[改善箇所説明図]

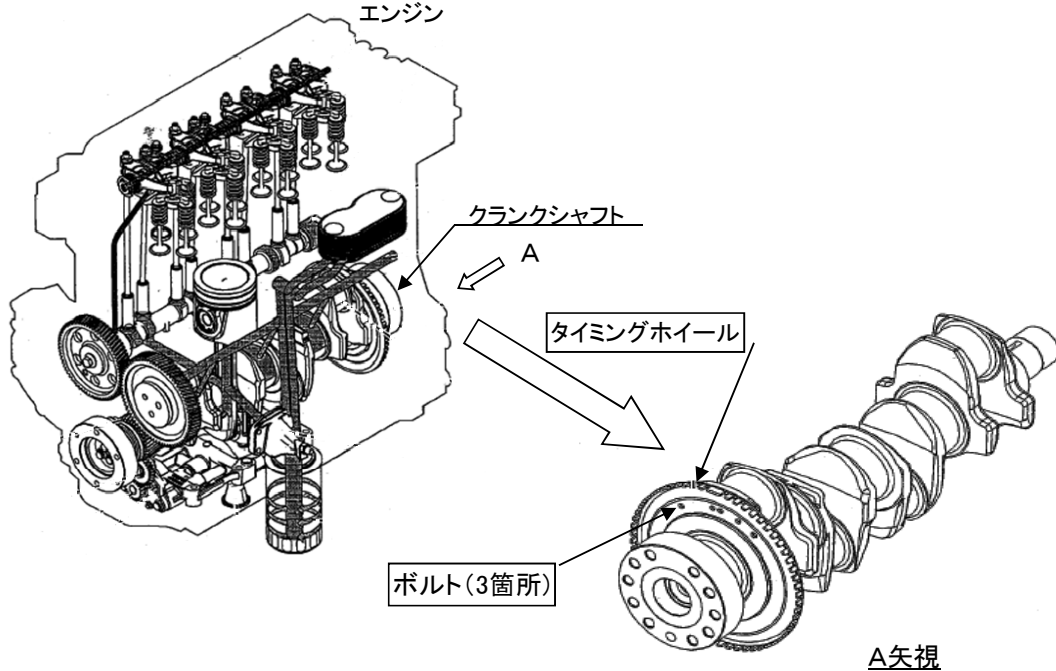
不具合発生箇所

エンジンの回転数を検出するクランクシャフト・タイミングホイールにおいて、エンジン製造時にタイミングホイール取付ボルトの締め付けトルクの管理が不十分であったため、当該ボルトが緩みタイミングホイールの固定状態が不安定になり、正確なエンジン回転数を検出できなくなる。そのため、そのままの状態で使用を続けると、コンピューターの故障診断により出力制限がかかり走行性能が低下し、最悪の場合、エン

全車両、タイミングホイール取付ボルトのトルクを点検する。
点検した結果、ボルトに緩みが発生している車両は、タイミングホイールを

改善実施済車には、型式銘板の近傍に NO. 3253のステッカーを貼付する。
